東京都市計画地区計画

桜丘地区地区計画 方針付図2 [渋谷区決定]

< 歩行者ネットワーク

これまでの主な意見>

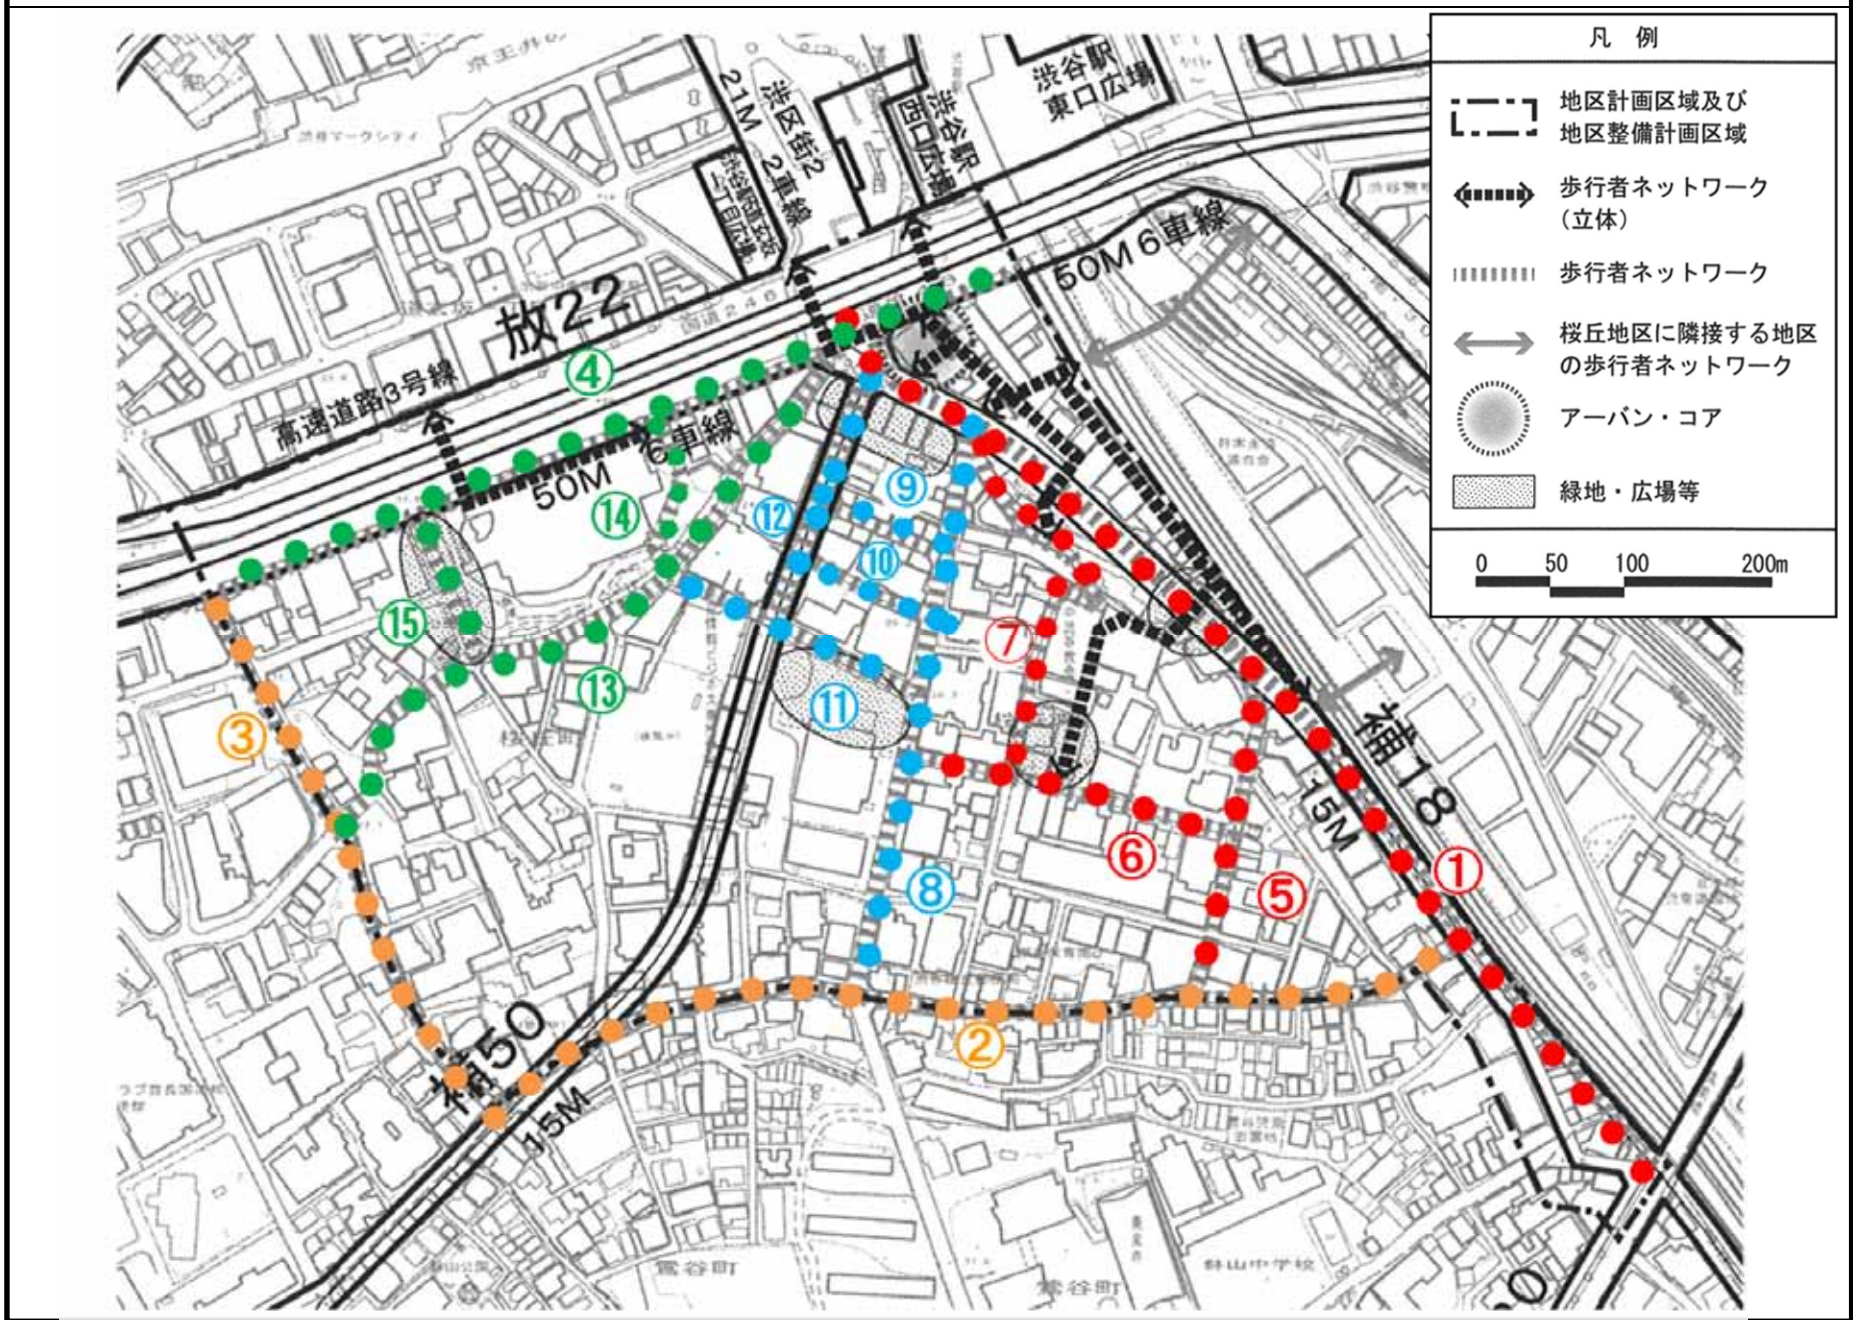
① 補助第18号線 に関する意見
歩行者と自転車が安全に通行できるように(自転車レーンの設置など)
歩行者が安全に横断できるように、現在の横断歩道をミニスクランブルなどにできないか。
アーバンコアの前面に横断歩道をつけてほしい。
抜け道等の通過交通で、交通量が増えないように
再開発区域の以南も連続して整備する。

② (仮称)西郷馬車道通り に関する意見
交通規制が、一本の通りで、一方通行と両側通行になっている。「(仮称)中央通り」との交差点部分で、規制違反(一方通行侵入)多く、あぶない。
自動車の交通量が多いため、歩行者は危険。特に、両側通行部分
補助第18号線完成後
交通規制(全面一方通行にできないか)
抜け道による通過交通が増えないように
コミュニティ道路にできないか

⑤ 元医師会館脇の通り (区画道路3号含む) に関する意見
道路幅員が狭いわりに、自動車が多く、歩行者があぶない。
補助第18号線完成後
交通規制がかわるのか(現在は一方通行)
補助第18号線に向かう自動車交通が増えると、さらに、歩行者があぶない

⑥+③一部+⑪ 「(仮称)東西通り」に関する意見
桜丘8番地周辺部分は、自動車が多く、歩行者があぶない。
インフォスターの北側道路部分が交通渋滞になる。
インフォスターの北側部分の駐輪場は必要か(別の場所に移動)
桜丘口地区再開発事業が完成後
⑥の区画道路2号の部分は、放置自転車が増えないか

⑧ (仮称)中央通り に関する意見
急勾配のため、車いす、高齢者、身障者などの歩行が困難
歩道の幅が狭いため、歩きにくい。
電柱が歩道にあるため、さらに、歩道が狭くなって、歩きにくい。電柱を地中埋設してほしい
一方通行部分の駐停車の車両が多い。(荷おろし含め)
補助第18号線完成後
交通規制は、両側通行になるのか
抜け道による通過交通が増えないように
